## ENQUÊTE PUBLIQUE du 20 novembre 2017 au 20 décembre 2017

# PROJET de DÉMOLITION et de RECONSTRUCTION du PONT de la BUISSIÈRE

# Rapport du Commissaire Enquêteur

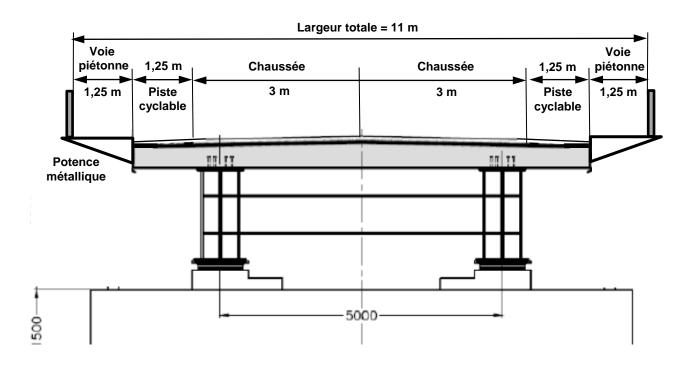
L'observation O-218 indique que le coût du tablier étant estimé à 400.000 € HT, son élargissement de 1 à 2 mètres ne serait pas insurmontable tenant compte de sa vie future (200 ans ?).

Par courrier séparé, cette association présente une contre-proposition préconisant la création d'un espace réservé aux modes actifs :

- le maintien de la largeur totale du tablier à 8,10 m,
- une légère réduction de la largeur des chaussées à 2,80 m au lieu de 3 m,
- la création de deux bandes latérales de 1,25 m de chaque côté pour les cyclistes et les piétons séparées des chaussées par un chasse roue ou par un marquage au sol,
- une rambarde aux extrémités, de chaque côté du pont.

## Schéma du profil du pont

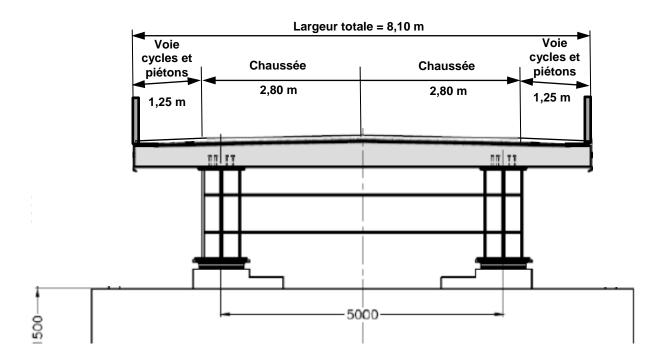
Le profil ci-dessous est établi à partir des propositions des associations mentionnées précédemment avec passage piéton par coursive métallique en surplomb ou en encorbellement

Le profil ci-dessous qui conserve la largeur du tablier à 8,10 mètres, est établi à partir de la proposition par courrier de l'association ADTC
